Vers un PDAD établissant des relations plus fortes entre le secteur Namur-Hippodrome et le mont Royal

Mémoire présenté à la Ville de Montréal
dans le cadre de la consultation publique sur le
Plan directeur d'aménagement et de développement (PDAD)
du quartier Namur-Hippodrome

Montréal, le 21 juin 2024

Figure 3. « Schéma d'organisation spatiale [du secteur Hippodrome sud] ». Tiré du PDAD Namur-Hippodrome (2024), p. 110.

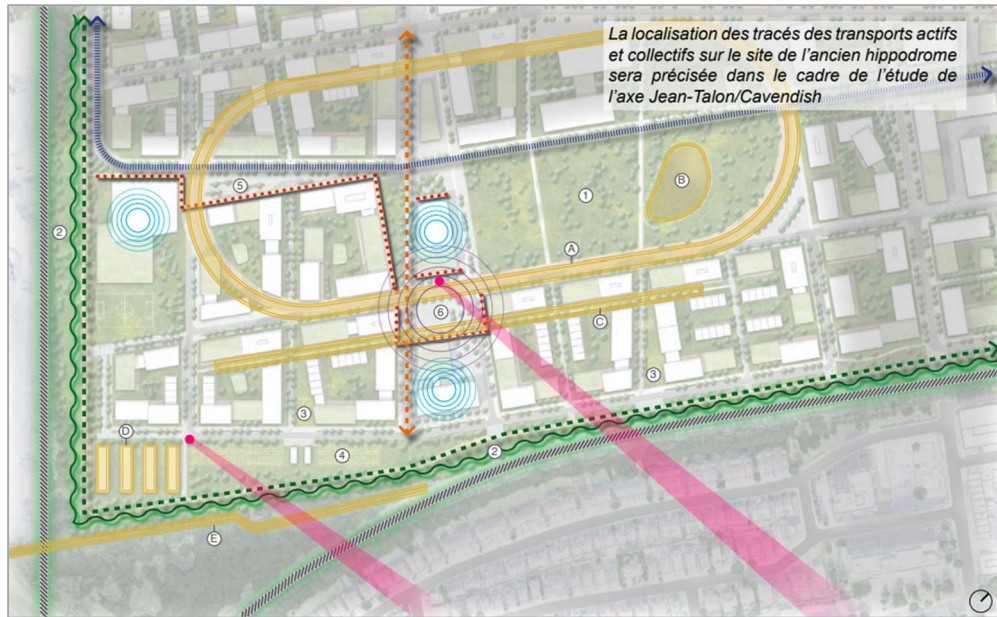
Le cône de vue 2 (figure 2) coïncide avec l’emplacement de la future place du Pôle civique – Hippodrome sud, qui semble l’endroit tout indiqué pour apprécier la vue sur la montagne. Toutefois, le plan le plus détaillé que nous avons à notre disposition (figure 3 ci-dessous) laisse entendre que le mont Royal ne sera visible qu’à la limite sud de cette place publique (et non pas en son cœur) et qu’il se trouvera des arbres et des bâtiments dans le cône de vue.

Nous nous demandons également si les vues sur la montagne ne seraient pas optimisées si le grand espace vert central était décalé ou étendu vers la portion ouest de l’anneau de l’ancien hippodrome. Cette hypothèse d’aménagement mérite réflexion selon nous, d’autant qu’elle a été envisagée dans le scénario final de Rayside Labossière et White Arkitekter.

Optimiser les hypothèse d’aménagement pour capter, mettre en valeur et démocratiser l’accès au cône de vue 2.

- Préciser les balises d’aménagement en périphérie de la future place du Pôle civique – Hippodrome sud, pour s’assurer de libérer ce cône de vue dit « exceptionnel » de toute obstruction visuelle.
- Étudier le potentiel d’ouverture de nouveaux cônes de vue vers la montagne dans une hypothèse d’aménagement où le grand parc central serait décalé ou étendu vers l’ouest.
